## Notification de sécurité urgente

# Dispositif d'aphérèse Trima Accel<sup>®</sup> de Terumo BCT FSN BCT7

<b>Numéro de référence Terumo BCT</b>	<b>81000</b>
<b>Numéros de série/logiciels concernés</b>	<b>Tous</b>
<b>Utilisation prévue</b>	<b>Système de collecte de sang automatisé</b>
<b>Type d'action</b>	<b>Mise à jour du logiciel – Fonction ARM (Evacuation de l'air vers la poche de déchet d'air (V6.0.6) ou la poche d'évent (V 5.1.9)</b>

## Système automatisé de collecte du sang Trima Accel® version 5.1 (V5.1) avec évacuation d'air vers la poche d'événement

### V5.1, fonction d'évacuation d'air vers la poche d'événement **DÉSACTIVÉE**

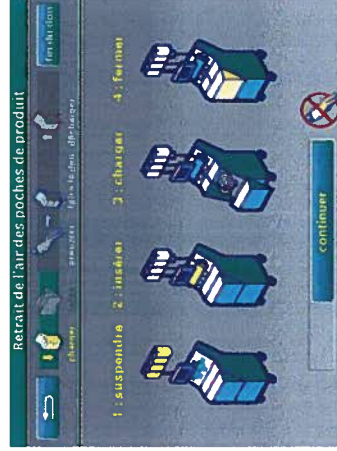
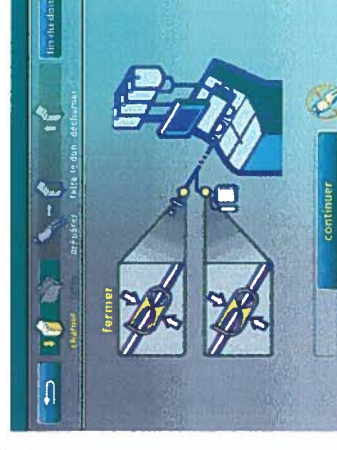
Chargez le kit et appuyez sur **Continuer**.

Ne fermez pas les clamps à glissière sur les poches de produit. Si vous le souhaitez, fermez le clamp à glissière sur la poche d'échantillonnage des plaquettes.

Le système abaisse la cassette et effectue la procédure d'évacuation de l'air.

Sur les systèmes V5 à partir de la version V5.1.6, la pompe de prélèvement accélère pour réduire le volume extrait de la ligne de l'aiguille.

Si le clamp de la ligne de l'aiguille est fermé, le système affiche une alerte « Déclamer la ligne d'accès vasculaire » vous demandant de vérifier que le clamp de la ligne donneur n'est pas fermé.

### V5.1, fonction d'évacuation d'air vers la poche d'événement **ACTIVÉE**

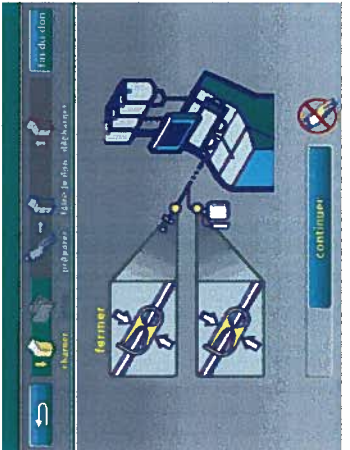
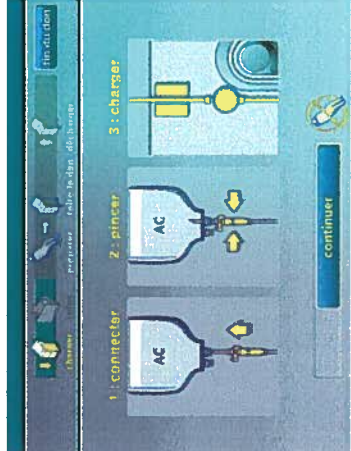
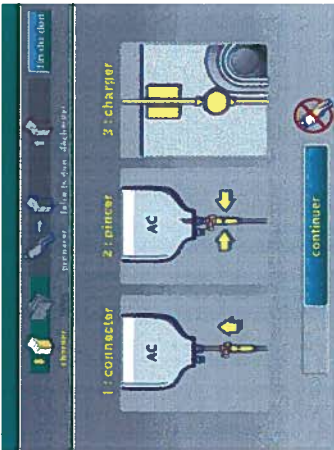
La cassette reste en position relevée et le système vous demande de fermer les clamps de la ligne de la poche d'échantillonnage et de la ligne donneur.

Fermez les deux clamps et appuyez sur **Continuer**.

Ne fermez pas les clamps des lignes de poches de produit pour le moment.

Système automatisé de collecte du sang Trima Accel® version 5.1 (V5.1) avec évacuation d'air vers la poche d'évén

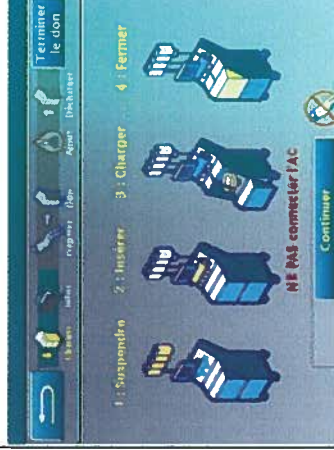
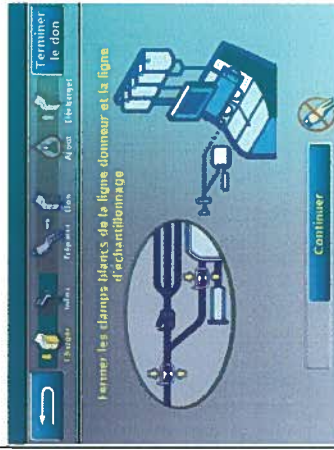
<p><b>V5.1, fonction d'évacuation d'air vers la poche d'évén ACTIVÉE</b></p>	<p><b>V5.1, fonction d'évacuation d'air vers la poche d'évén DÉSACTIVÉE</b></p>
<p>Le système abaisse la cassette, vérifie que les clamps sont fermés et effectue le test du kit et l'évacuation de l'air.</p> <p>Si les clamps ne sont pas fermés, le système affiche une alerte « Erreur liée au test de pression ». Un deuxième échec du test de pression affiche une alerte « Échec lié à l'évacuation d'air » qui vous oblige à mettre fin au don.</p> 	<p>Une fois l'évacuation de l'air des poches de produit terminée, vous êtes invité à fermer les clamps de la ligne de l'aiguille et de la poche d'échantillonnage.</p> <p>Le manuel d'utilisation vous demande également de fermer le clamp à glissière de l'une des poches de produit plaquettaire si vous souhaitez réaliser la collecte dans une seule poche.</p> 
<p>Une fois le test du kit terminé, le système vous invite à connecter la poche d'anticoagulant (AC).</p> 	<p>Appuyez sur Continuer pour réaliser le test du kit.</p>

## Système automatisé de collecte du sang Trima Accel® version 5.1 (V5.1) avec évacuation d'air vers la poche d'évén

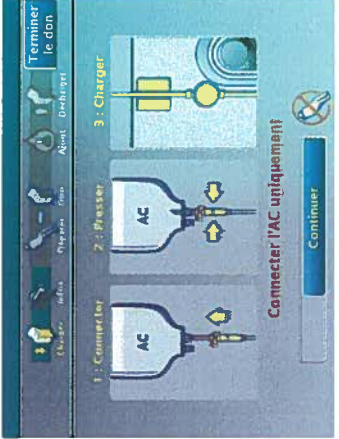
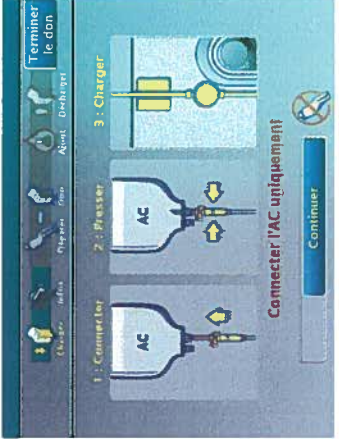
<b>V5.1, fonction d'évacuation d'air vers la poche d'évén DÉSACTIVÉE</b>	<b>V5.1, fonction d'évacuation d'air vers la poche d'évén ACTIVÉE</b>
<p>Le système effectue le test du kit. Une fois le test du kit terminé, le système vous invite à connecter la poche d'AC.</p> 	<p>D'un point de vue opérationnel, le seul changement est l'élimination de l'étape entre l'évacuation de l'air de la poche de produit et le test du kit. Veuillez faire attention aux éléments suivants :</p> <ul style="list-style-type: none"> <li>▪ Si vous fermez l'un des clamps à glissière sur la ligne de collecte des plaquettes au moment où le système vous demande de fermer la ligne de l'aiguille et de la poche d'échantillonnage, l'air ne sera pas évacué de l'une des poches de plaquettes.</li> <li>▪ Le système vérifie que les clamps de la ligne de l'aiguille et de la poche d'échantillonnage sont fermés en faisant tourner la pompe de retour. Si le donneur est connecté à ce moment-là et que le clamp de la ligne de l'aiguille est ouvert, de l'air est retourné au donneur.</li> <li>▪ Le système affiche une erreur du test de pression si la fermeture des clamps sur ces deux lignes ne peut pas être vérifiée. Une deuxième erreur de test de pression met fin au don.</li> <li>▪ Le manuel d'utilisation V5.1 vous demande de vérifier que les pompes sont correctement chargées après l'évacuation de l'air et avant le test du kit. Avec la fonction d'évacuation d'air vers la poche d'évén activée, l'évacuation de l'air et le test du kit se déroulent en même temps.             <ul style="list-style-type: none"> <li>▪ Vérifiez le chargement des pompes lorsque le message vous invitait à connecter l'AC s'affiche. Si elles ne sont pas correctement chargées, laissez les lignes de l'aiguille et des poches d'échantillonnage fermés et sélectionnez « Terminer le don ». La procédure de fin du don vous demande de relever la cassette. Sélectionnez « Procédure suivante ». Remettez la cassette en place et continuez la procédure de chargement.</li> <li>▪ Si vous remarquez que les têtes de pompe n'ont pas été correctement chargées pendant le test du kit/l'évacuation de l'air, appuyez sur le bouton Pause. Avant l'invite de connexion de l'AC, l'alerte « Le bouton Pause a été actionné » vous propose l'option « Décharger ». Sélectionnez Décharger et ajustez le chargement.</li> </ul> </li> </ul>
